**Avis délibéré**

**sur le projet de ligne de sur-tri automatisée  
et de production de combustibles solides de récupération  
porté par la société BRANGEON SERVICES  
sur la commune de Beaupréau-en-Mauges (49)**

**n° PDL-2023-7050**

*Construction bâtiment ligne de sur-tri (avril 2023)*

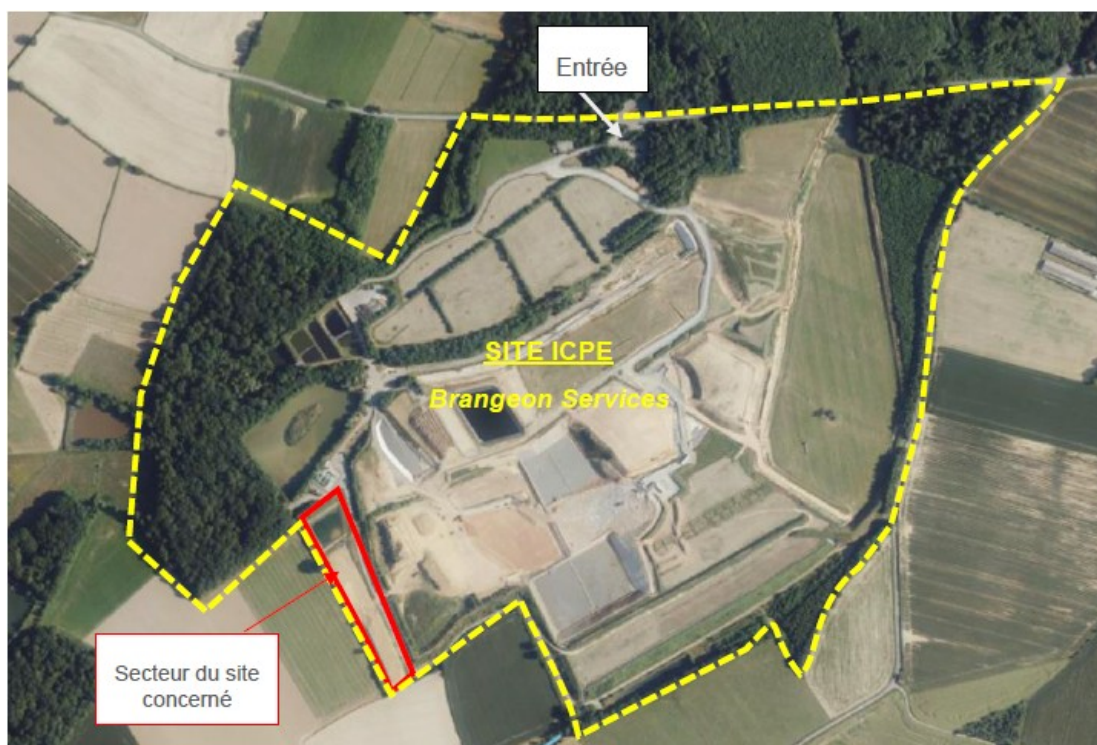
Le projet est transmis dans le cadre d'une demande d'autorisation environnementale, or, les photographies, ci-dessus, extraites de la présentation technique et administrative (pièce 2) démontrent que la construction du projet était largement engagée en avril 2023, soit avant l'actualisation du dossier d'étude d'impact de mai 2023, avant production de l'avis de l'autorité environnementale sur les conditions de prise en compte de l'environnement et avant délivrance de toute autorisation d'exploiter. Dans ce même document (page 87), il est mentionné que le bâtiment a fait l'objet d'une demande de permis de construire accordée par la mairie de Beaupréau-en-Mauges le 07/12/2022 ».

Pour rappel, si un projet est soumis à la fois à autorisation environnementale et à une autorisation d'urbanisme (ex : permis de construire), les dossiers de demande peuvent être déposés de manière séparée puis l'enquête publique peut être commune, mais il faut détenir les deux autorisations avant de commencer les travaux ce qui n'est pas le cas pour le présent projet.

De plus, s'agissant d'un projet relevant de plusieurs autorisations, l'ensemble de ses incidences sur l'environnement doit être apprécié lors de la délivrance de la première autorisation. Conformément à l'article L.424-4 du code de l'urbanisme, dès le permis de construire, une étude d'impact aurait dû être produite pour permettre au maître d'ouvrage de disposer d'une évaluation le plus en amont et ainsi de pouvoir concevoir le projet le mieux adapté à son environnement d'implantation. De même, par son article R.431-16, le code de l'urbanisme rappelle que l'autorité compétente pour autoriser un projet soumis à évaluation environnementale prend en considération l'étude d'impact, l'avis de l'autorité environnementale et des collectivités territoriales et leurs regroupements intéressés par le projet. En l'espèce l'ensemble de ces contributions et les éléments d'analyse contenus dans l'étude d'impact n'ont pu éclairer la collectivité lors de l'autorisation du projet. De fait, l'avis de la MRAe aurait dû être sollicité au niveau de la procédure de demande de permis de construire.

**La MRAe constate que la réglementation et les procédures en matière d'environnement et d'urbanisme ne sont pas respectées, mettant les autorités compétentes devant le fait accompli et les empêchant d'une part de conduire une consultation du public utile et d'autre part de prendre leurs décisions en toute connaissance des impacts sur l'environnement du projet et des mesures à prendre pour les maîtriser.**

Photomontage, insertion du projet (source : dossier)

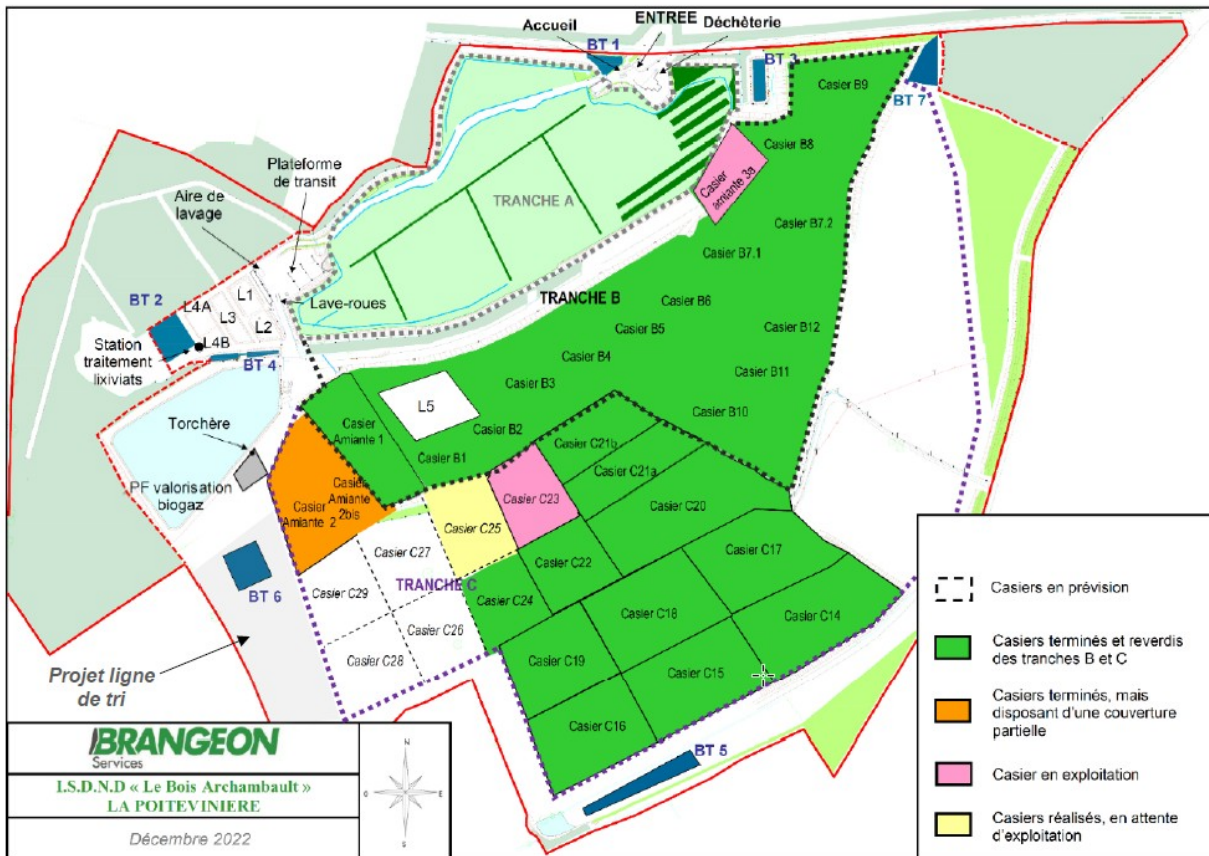
Sites et paysages	Existence	Impacts	Commentaires
Sites classés ou inscrits	Non	Non	En l'absence de covisibilité, le projet ne sera pas de nature à impacter le château de Beaupréau, son parc et ses abords (site classé et inscrit) à 10 km ni le domaine de Lavouër (site classé) à 3,5 km.
Monuments historiques	Non	À compléter	Le recensement des monuments historiques les plus proches n'a pas été réalisé. Toutefois, les monuments les plus proches sont le château « Le Lavouër » (6 km), le manoir de l'Aunay Gontard (6 km) et le manoir de la Chaperonnière (7 km). Des éléments du petit patrimoine local sont plus proches du projet (calvaires, château de la Morosière). L'absence d'incidence visuelle doit être démontrée compte tenu de la hauteur du futur bâtiment.
Paysage et cadre de vie	Oui	À produire	Le thème du paysage est traité de façon très insuffisante. Les minima requis pour définir le contexte paysager dans lequel vient s'inscrire le projet ne sont pas proposés alors que de nombreuses informations sont mobilisables (notamment bibliographie et précédents dossiers établis par l'entreprise). Aucun reportage photographique n'est produit, permettant d'apprécier les vues proches, lointaines, depuis les secteurs habités, pas plus que des

<p>photomontages intégrant les futures installations et les installations existantes (dont le projet de centrale photovoltaïque en cours de procédure). Aucune coupe de terrain avec report des nouvelles installations et aménagements ne figure au dossier. Ceci est d'autant plus préjudiciable que le volume du bâtiment envisagé (équivalence de près de 5 étages sur 130 mètres de longueur) peut impacter visuellement de façon notable le secteur. Le dossier affirme sans le démontrer l'absence d'incidence du projet sur le paysage et les hameaux avoisinants. Le dossier évoque cependant la nécessité de taille des arbres ou de renforcement des haies. Les secteurs concernés ne sont pas identifiés. De fait, le thème du paysage demande à être très largement complété.</p>
--	--	--	--

Un volet paysager complet, étayé et explicite doit être produit et intégré au dossier afin d'étudier et de démontrer les qualités d'insertion du projet dans son environnement, l'absence d'impact vis-à-vis des secteurs bâtis les plus proches mais aussi du bâti patrimonial dont le recensement devra être complété. L'analyse devra intégrer la centrale photovoltaïque prévue ou en cours sur une partie de l'ISDND.
